INFORME TÉCNICO DE FISCALIZACIÓN AMBIENTAL

ANTUCOYA

DFZ-2018-1026-II-RCA-IA

NOVIEMBRE 2018

Figura 3.

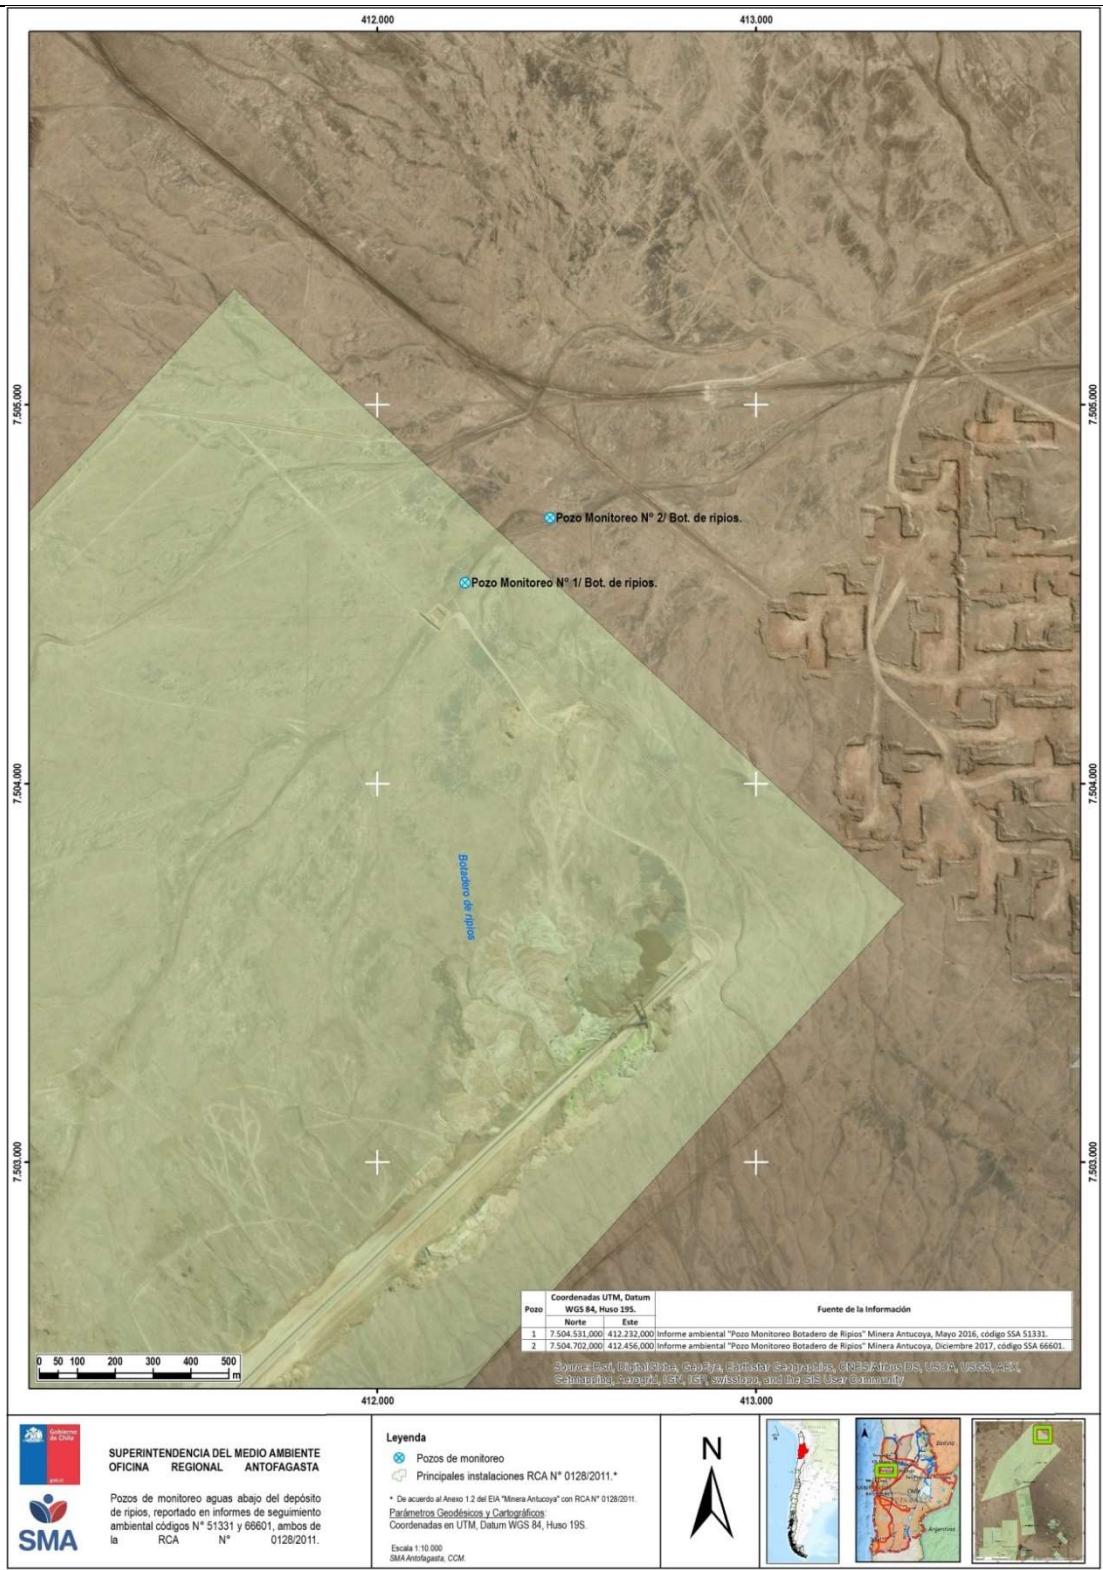
- vi. Se constató que el titular informó que debido del avance del botadero de estéril se ubicó un nuevo pozo de monitoreo, denominado pozo N° 2. Éste se ubica fuera del área de vaciado siendo, según lo descrito por el titular, su ubicación definitiva. No obstante, agregó que en forma excepcional el monitoreo del año 2017 corresponde al realizado en los pozos N° 1 (ya monitoreado el 2016) y al nuevo pozo N° 2.

- vii. Esta Superintendencia constató que el pozo N° 2 se localiza a unos aproximados 280 m al Noreste del pozo N° 1 (Figura 3).
- viii. Se informó en el reporte, que las actividades de medición, muestreo y análisis, las realizó SGS Chile Ltda., estando dicha empresa acreditada como Entidad Técnica de Fiscalización Ambiental (ETFA), según la R.E. N° 303 de fecha 08 de abril de 2016 de la Superintendencia del Medio Ambiente.

- b. A través del Ord. N° 468 del 29 de octubre de 2018 (Anexo 2), la Dirección General de Aguas de Antofagasta respondió al Ord. MZN N° 76/2018 de la SMA, sobre la solicitud de examen de información de seguimiento ambiental. La DGA concluyó en dicho documento que:

- i. No consta la reportabilidad anual del monitoreo establecida en el considerando 8.3 de la RCA N° 0128/2011.
 - ii. No consta autorización del organismo competente para la modificación del plan de monitoreo, esto es, interrumpir el monitoreo sobre el pozo N° 1, y reemplazo por pozo N° 2.

- iii. La DGA estima pertinente contar con la información de construcción, habilitación, y estratigrafía para los pozos N° 1 y N° 2. Además, de que en los siguientes reportes den cuenta de la información histórica asociada de forma explícita.

- c. Considerando las conclusiones de la DGA esta Superintendencia, a través de la R.E. MZN N° 79 del 06 de noviembre de 2018 (Anexo 7) instruyó al titular que en lo sucesivo se ingrese, por los medios establecidos, anualmente cada informe del pozo de monitoreo aguas abajo del botadero de ripios, es decir dentro del plazo definido para ello. Adicionalmente, se indicó en esta R.E. que ante cualquier cambio en la localización del pozo de monitoreo en asunto, se debe informar al

organismo competente para contar con la respectiva autorización para ello. Además, se instruyó al titular proporcionar información sobre la construcción, habilitación y estratigrafía del pozo de monitoreo. Finalmente, se requirió que en los consiguientes informes, se considere incorporar la información histórica de éste.
